DETAIL 4

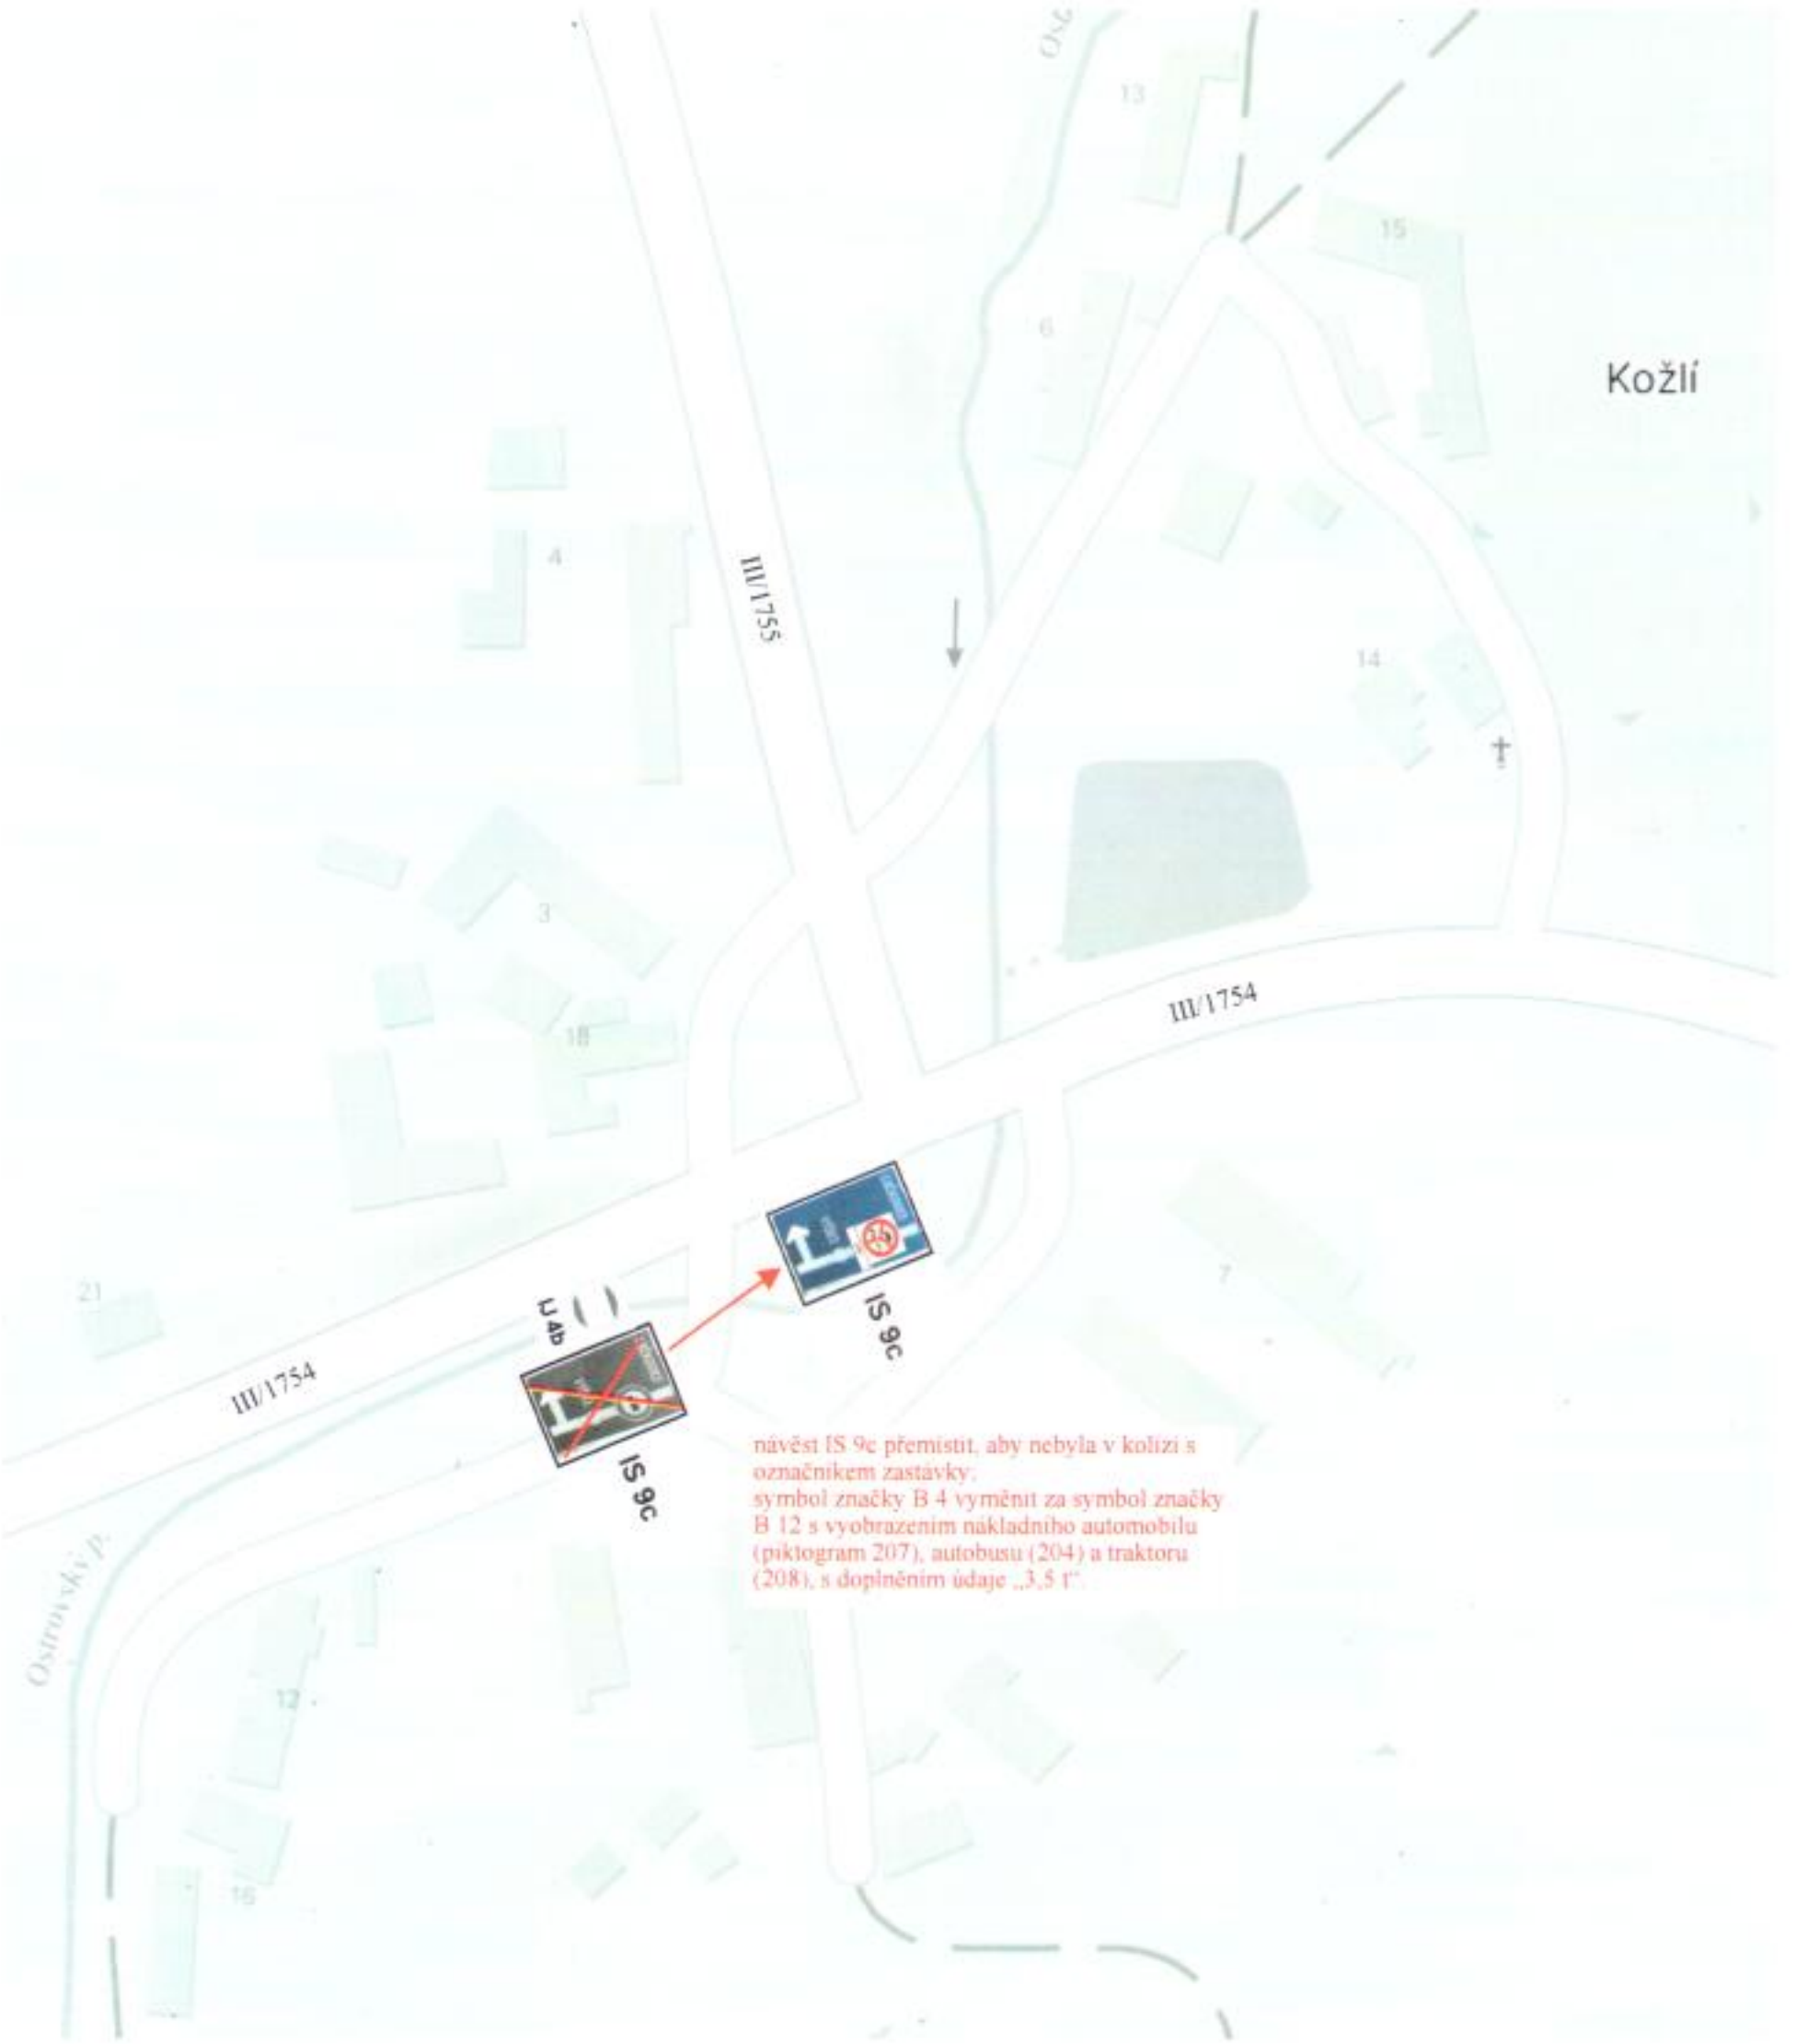
Kožlí
III/1755
III/1754
III/1754
IS 9c
IJ 4b
IS 9c
návěst IS 9c přemístit, aby nebyla v kolizi s označníkem zastávky.
symbol značky B 4 vyměnit za symbol značky B 12 s vyobrazením nákladního automobilu (piktogram 207), autobusu (204) a traktoru (208), s doplněním údaje „3,5 t"
